## Aménagements section N104/N37

Concertation préalable du public

# Réponses du maître d'ouvrage au bilan de la concertation

**Complément du demi-diffuseur n° 10 vers le nord**

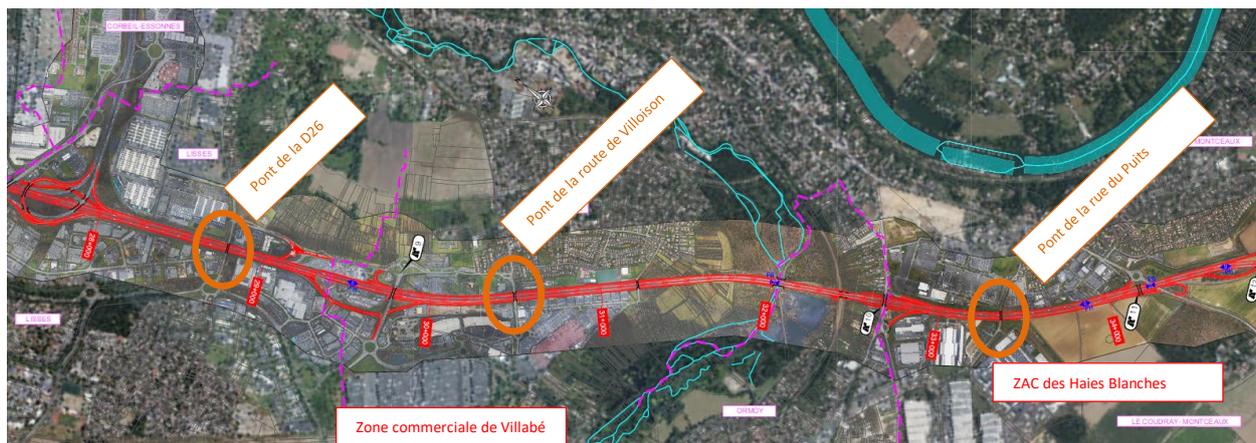
De nombreuses contributions, dont celle de la Maire du Coudray-Montceaux, demandent que ces demi-diffuseurs soient complétés pour en faire des échangeurs complets et ainsi supprimer les circulations parasites qui perturbent le trafic autoroutier et les giratoires adjacents (dont celui de la Boussole).

Dans leur rapport, les garants inscrivent cette demande dans une de leurs six recommandations. L'étude du complément de ces demi-diffuseurs est pour eux indispensable.

Une première projection estime qu'environ 1 300 véhicules emprunteraient les nouvelles bretelles orientées vers le nord aux heures de pointe par report du trafic des voiries secondaires vers l'autoroute A6, qui verrait sa circulation croître entre le demi-diffuseur n° 10 et le diffuseur n° 9.

La création des deux nouvelles bretelles orientées vers le nord présente de fortes contraintes techniques car celles-ci se situent dans une zone à forte rampe, avec plus au nord le franchissement de la voie SNCF et celui de la vallée de l'Essonne.

Il convient également de préciser les contraintes liées à la présence de réseaux (RTE et eau potable) et l'impact incontournable sur les terrains de la société XFab.

- Faisabilité technique :

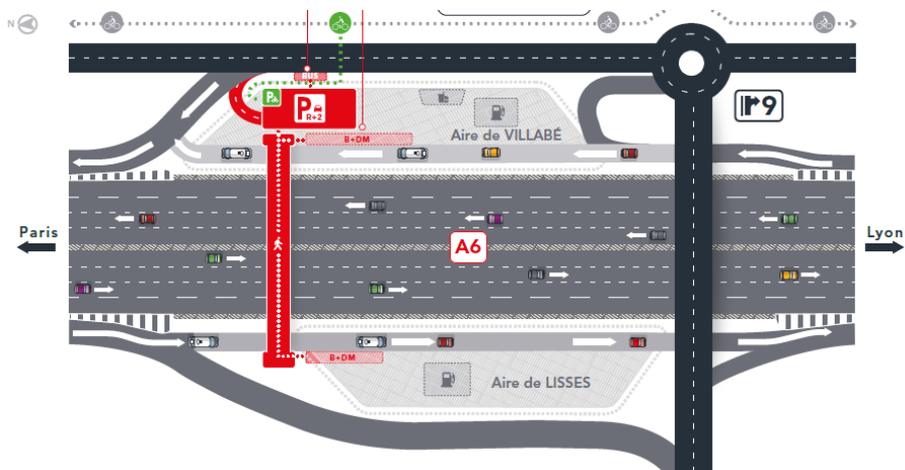
Pour les trois ponts démolis/reconstruits, les collectivités concernées (Département de l'Essonne pour la D26, Villabé pour la route de Villoison et Grand Paris Sud pour les trois) demandent la prise en compte d'une largeur suffisante pour le nouvel ouvrage construit afin de permettre la circulation des piétons et des cycles. De plus ces collectivités souhaitent que le financement de l'élargissement correspondant soit pris en charge par APRR.

Les garants ont repris cette demande des collectivités dans la liste de leurs six recommandations, en précisant que le financement restait à déterminer.

APRR avec son maître d'œuvre INGEROP ont déjà pu démontrer la faisabilité technique de ces élargissements d'ouvrages reconstruits et l'ont présentée aux collectivités.

Le ministère en charge des Transports a donné son accord pour la prise en charge des surlargeurs dans le cadre du contrat de concession avec APRR.

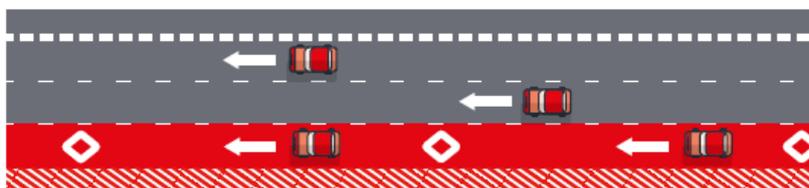
Les collectivités, notamment la commune de Villabé, mais également la Préfecture ont exprimé leur inquiétude sur la relocalisation des places PL supprimées de l'aire de Villabé sur l'aire d'Achères.

Les garants ont repris cette inquiétude et demandent dans leurs recommandations de restituer les places de stationnement PL supprimées, localement dans un périmètre satisfaisant.

La recherche de solutions à proximité va se poursuivre pour arriver à une solution satisfaisante pour tous (les poids lourds, les collectivités, APRR), même si le foncier disponible est très rare dans ce secteur.

Une zone a été pré-identifiée immédiatement au sud de l'aire de Villabé dans les emprises autoroutières. Cela nécessite le déplacement de la bretelle de sortie dans le sens Province vers Paris du diffuseur n° 9, configuration qu'il convient d'analyser d'un point de vue sécurité pour les usagers motorisés ou pédestres.

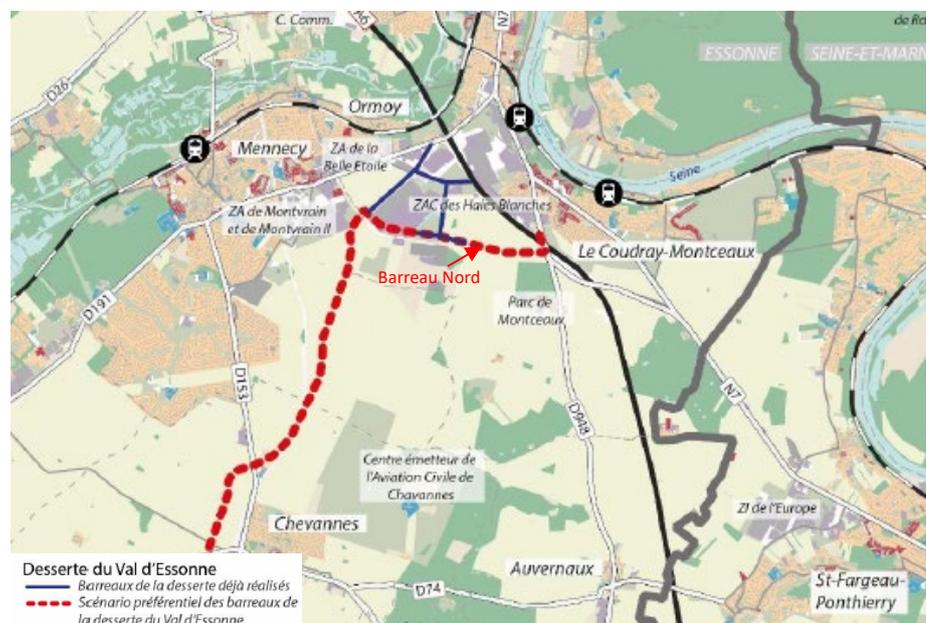
Les voies d'entrecroisement sont jugées positives, mais les aménagements proposés n'arrivent pas à persuader les contributeurs que les difficultés de circulation seront réduites.

1. Traiter l'interface N104/A6, surtout sens province-Paris : plus d'une quarantaine de contributions portent sur l'urgence d'améliorer « l'interface » entre l'A6 et la N104, considérée comme étant responsable de l'essentiel des difficultés de circulation de la zone. La saturation de la N104 se reporte sur l'A6 et génère des embouteillages et des problématiques de sécurité.
2. Ce qui préoccupe les contributeurs reste très majoritairement la réduction de la capacité de l'A6 par l'affectation des voies à un autre usage.

L'amélioration de l'interface N104/A6 est traitée sur le périmètre APRR de l'autoroute A6 par des voies d'entrecroisement. APRR prolongera également le profil en travers à deux voies de la bretelle N104 EST vers A6 SUD jusqu'à son raccordement sur l'autoroute, ce qui n'est pas le cas actuellement et va donc apporter une amélioration significative.

Toutes les voies d'entrecroisement prévues vont nettement améliorer la fluidité et la sécurité du trafic au niveau des échanges.

Enfin, la mise en place de la VRTC (sans prélever de voies de circulation) et du pôle d'échanges multimodal (PEM), favorisant l'usage des transports en commun et le covoiturage contribuera ainsi à la fluidification du trafic.
